Osservatorio per la Tutela
del Paesaggio
di Langhe e Roero
o.n.l.u.s.

COMPLETAMENTO AtCn: INCONTRO CON LE ISTITUZIONI LOCALI ED I CITTADINI

Lunedì 21 Febbraio 2022
- ore 20.30 -

LE OSSERVAZIONI E I PARERI AL LOTTO 2.6a PRESENTATI AL MiTE (Ministero della Transizione Ecologica)

PONTI ELETTRONICI FREE FLOW

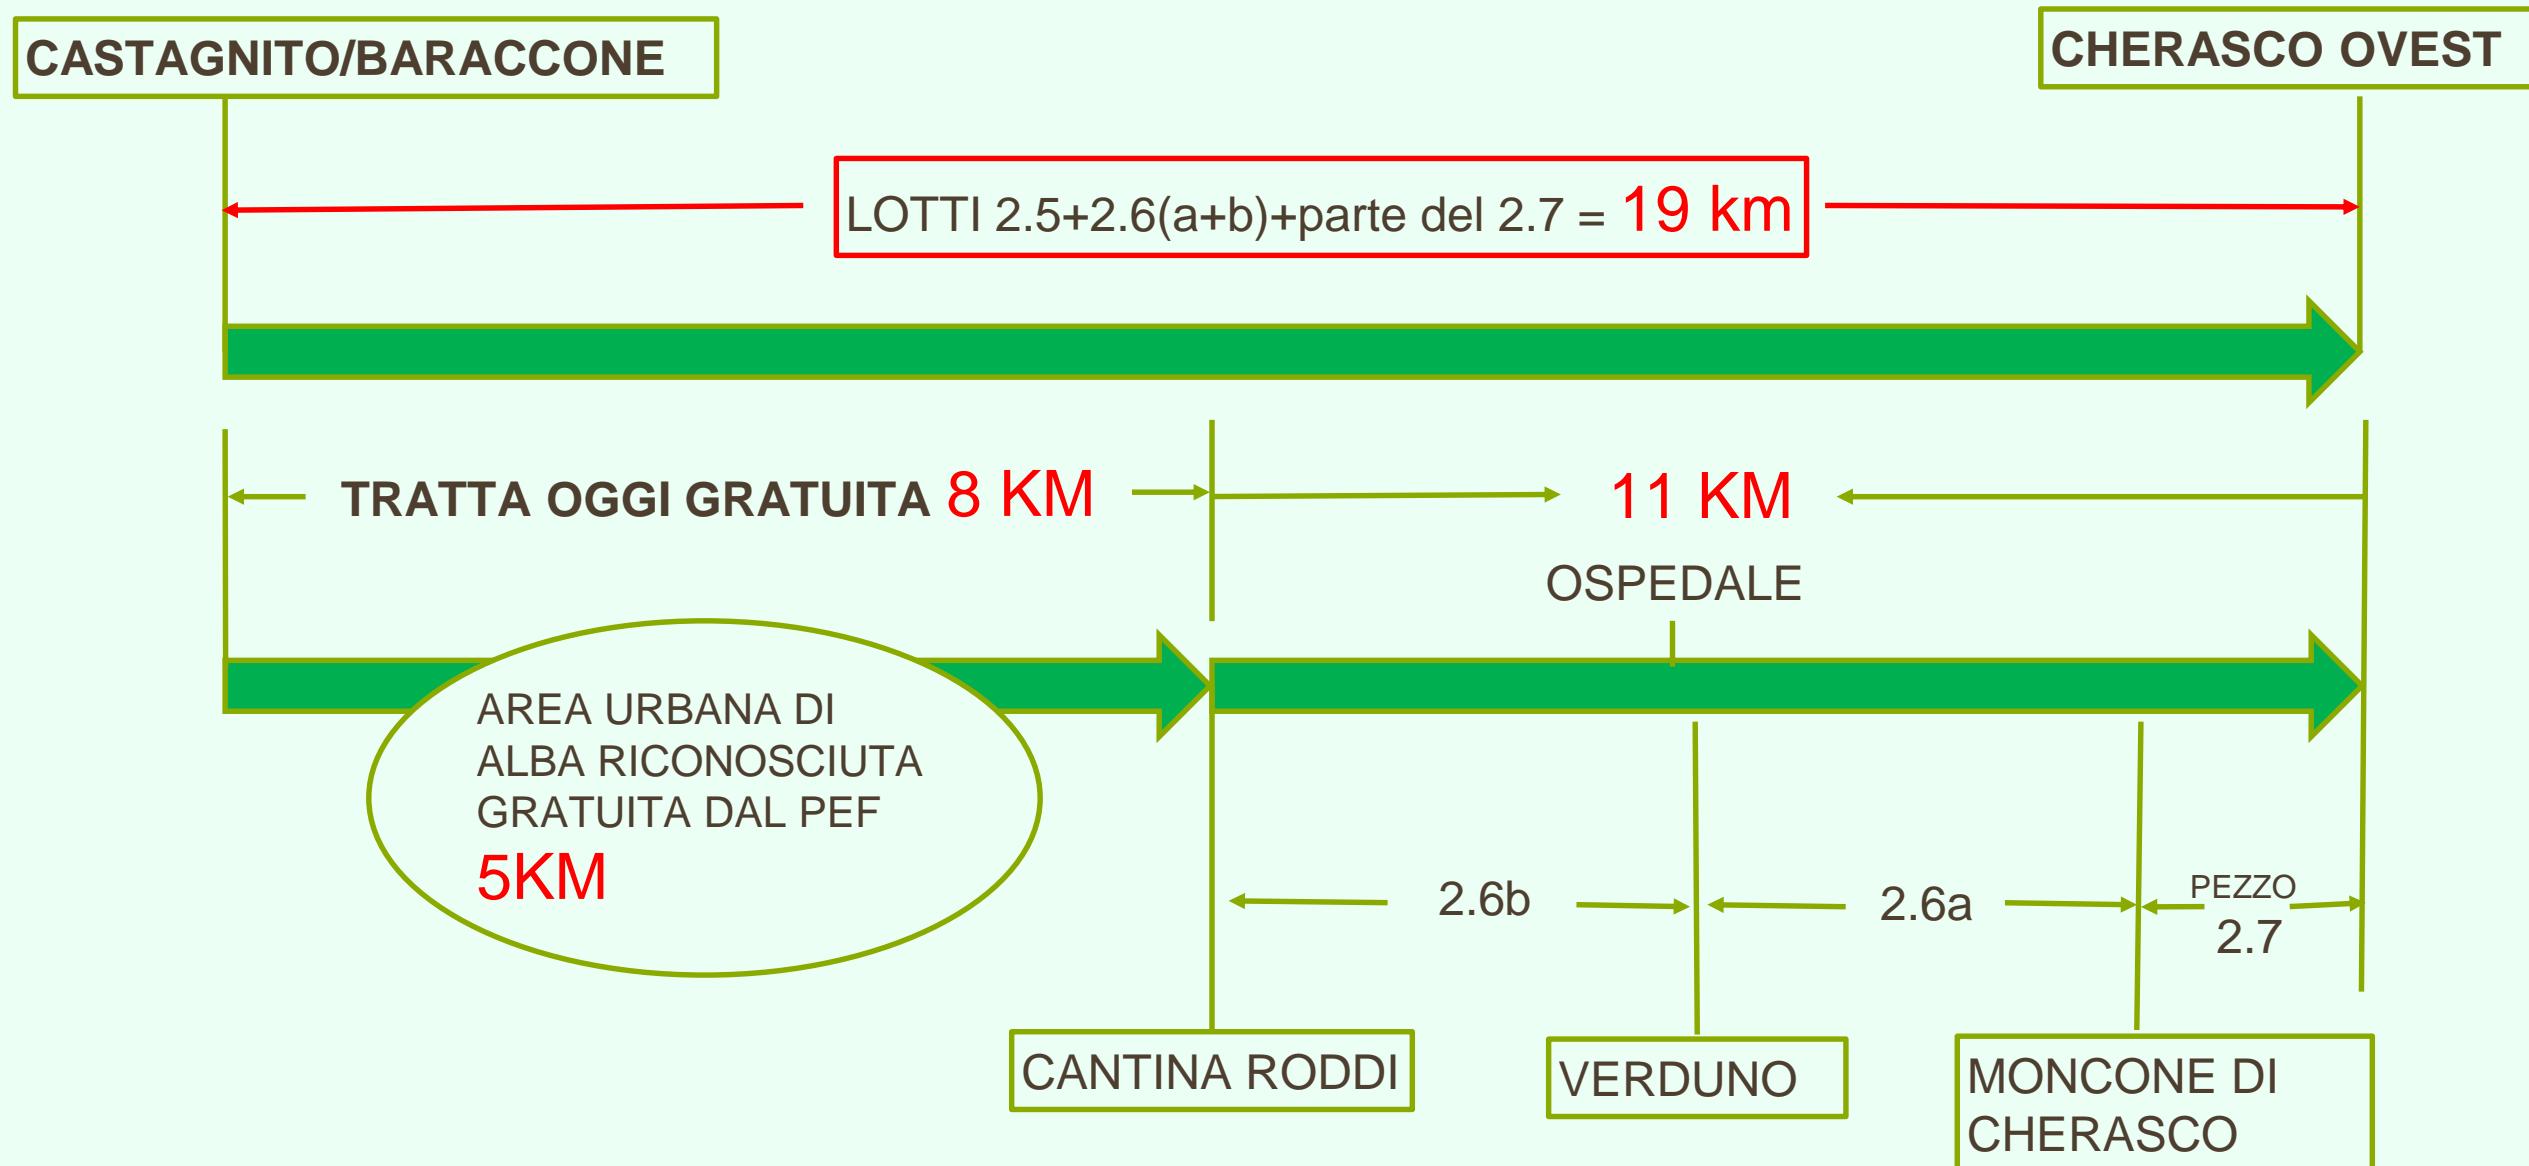
Sulla base di quanto viene raccontato sulle tratte in cui questo sistema è stato adottato pare che **generi molti disagi** perché la maggior parte degli utenti non possiede pagamenti elettronici e dia origine a molti contenziosi perché l'esazione a posteriori ingenera confusione;

Il PEF riconosce **15,2 M€ per realizzare gli 8 ponti elettronici**: casualmente la cifra si avvicina alla stima del mancato incasso che il Concessionario subirebbe nel caso della gratuità di tutta la tratta da Castagnito a Cherasco (esclusa l'area urbana della tangenziale di Alba, già contemplata nel PEF) calcolato per tutto il periodo residuo di concessione (2026-2031).

Proponiamo di cancellare l'investimento dei ponti elettronici sostituendolo con la gratuità dell'intera tratta, potrebbe essere una grande soluzione con una buona probabilità di successo.

TERZO PONTE: da Viale Cherasca a innesto Alba Est su A33

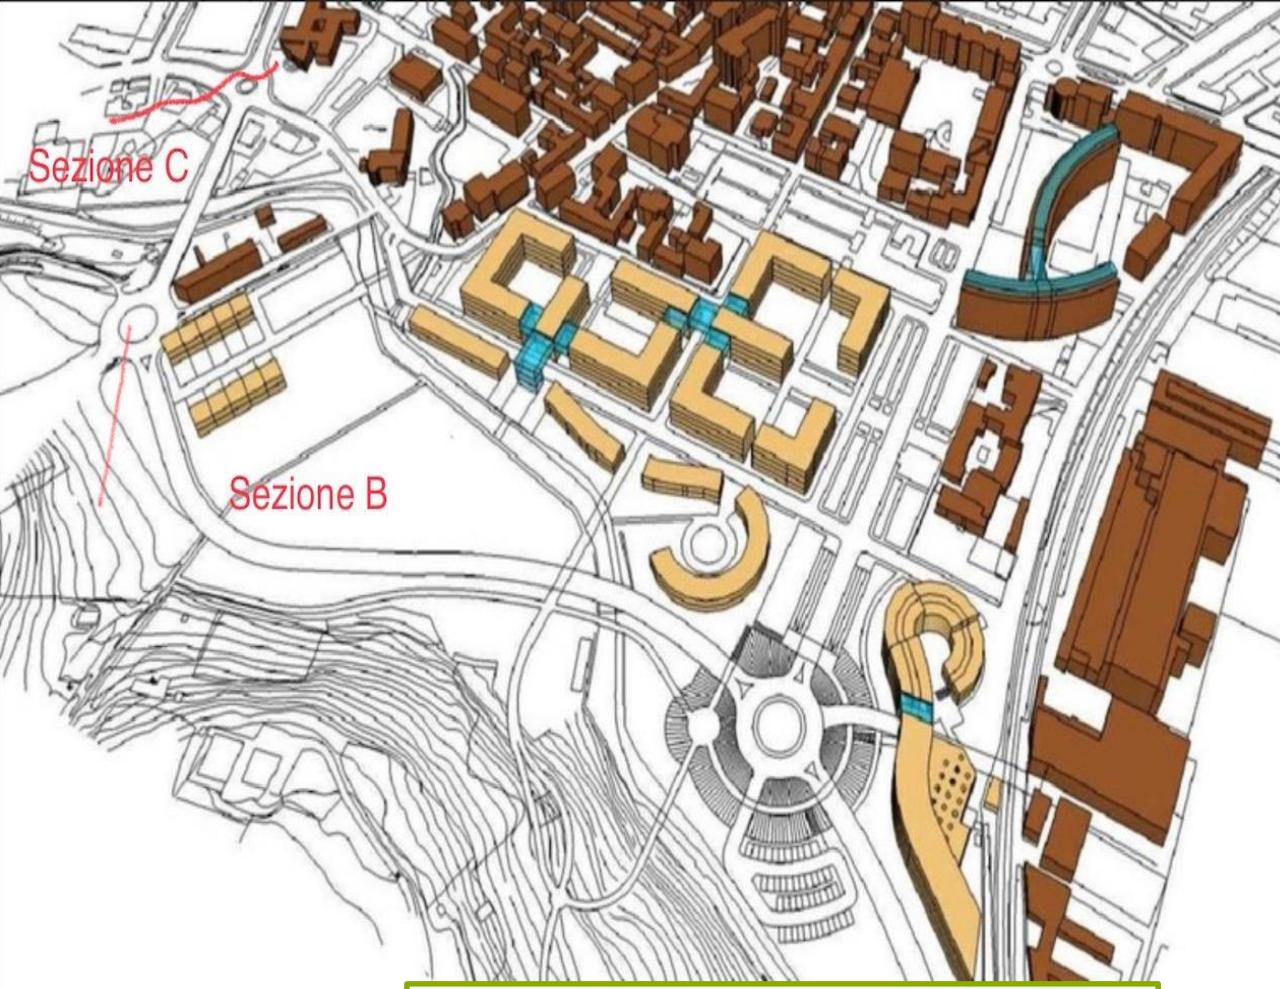
Per quanto riguarda Alba, la principale richiesta riguardava la costruzione del **TERZO PONTE** sul fiume Tanaro, come collegamento diretto del traffico cittadino e quello proveniente dall'Alta Langa all'Autostrada. **Il terzo ponte può essere utile per snellire il flusso di veicoli in entrata ed uscita dalla città nelle ore di punta, ma non è assolutamente la soluzione strategica capace di risolvere il problema del transito proveniente dall'Alta Langa e diretto alla A33:** quindi risulta un'opera costosa (importo ipotizzato dall'Amministrazione di almeno 32ml€, ma stimiamo possa costare assai di più) con una utilità limitata.

Il terzo ponte svolgerebbe appieno il suo compito se il raccordo viabile proseguisse fino ai limiti del centro abitato nel settore sud in corso Cortemilia. **Ma la situazione oggettiva dei siti coinvolti, esaminata dal punto di vista delle problematiche geologiche, idrauliche, logistiche, ambientali e realizzative, rende impossibile, o comunque decisamente proibitiva, ogni ipotesi di esecuzione concreta di tale collegamento.** Lo sviluppo dell'arteria, da Viale Cherasca alla SS 29, strada Sottoripa, avrebbe una lunghezza di circa mt. 2800 con 6 rotonde stradali: il costo, in assenza di una, sia pur preliminare, progettazione, potrebbe superare di parecchio i 50 milioni, arrivando non lontano dai 100 milioni di €.
